## Die Schweinemastanlage verunstaltet das Landschaftsbild

**Abbildung 12:** Relief im Untersuchungsraum des Bauvorhabens von Herrn Thomas Schulz mit ansteigendem Gelände in Richtung Süd-Südwesten.

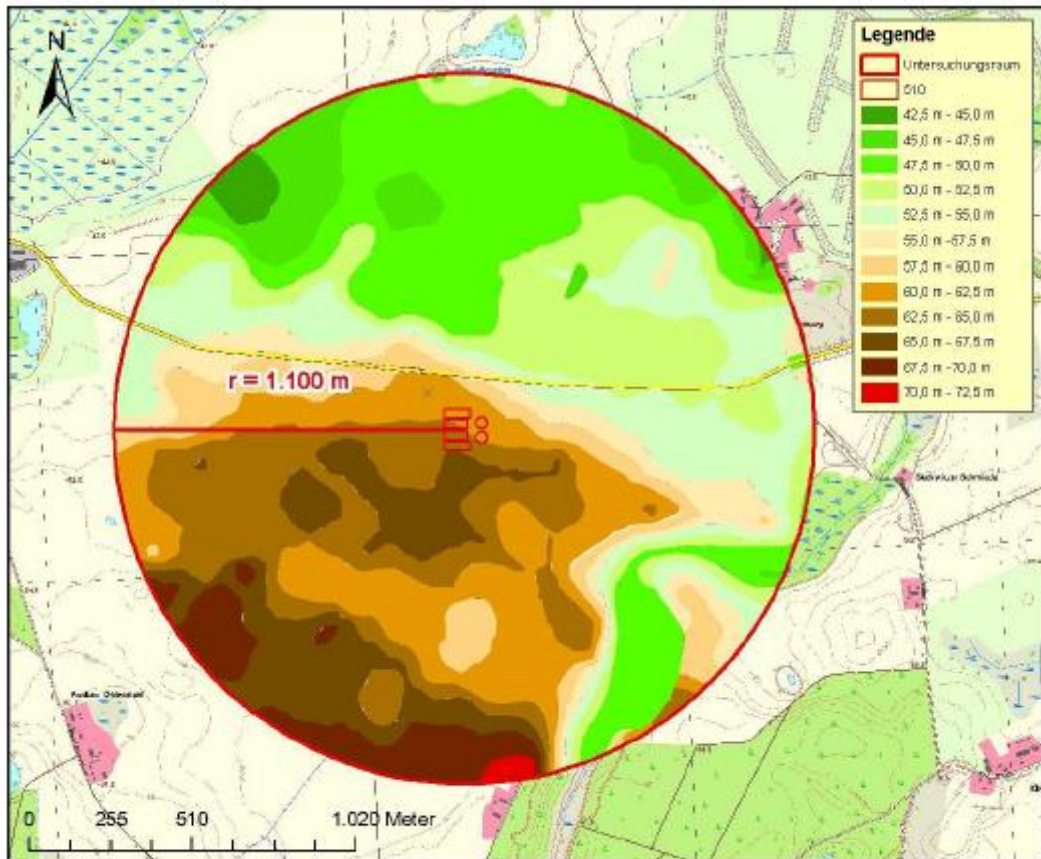
Richtig ist: Die Geländewölbung ist ansteigend, die Baumreihe nach Hohen Tutow ist niedrig und die Alleebäume „sichtverschatten“ gar nichts, weil sie zu klein sind. (s. u. aktuelles Foto)

Während die L11 überwiegend auf einer Höhe von 50-55 m verläuft, soll die Anlage auf einer Höhe von 62,5 - 65 m gebaut werden. Die Silos der Anlage haben dazu noch eine Höhe von 16 m. Die ganze Anlage wäre von Lohmen her kommend in Richtung Reimershagen bereits beim Einbiegen in die L11 von weitem sichtbar und landschaftsprägend.

Die auf in der UVS auf S. 29 vorgenommene Darstellung: „Die Anlage ist auf einer Fläche geplant, die durch Geländewölbung, Begrünung, Baumreihe und Allee nur geringfügig einsehbar ist“, ist schlichtweg falsch und täuscht diejenigen, die die Situation vor Ort nicht kennen. Die Geländewölbung führt zu einer Erhöhung der Anlage und Silos, die dann insgesamt mehr als 30 m über der Straße aufragen. Eine derartige Bauwerkshöhe ist nicht mehr „zu begrünen“!
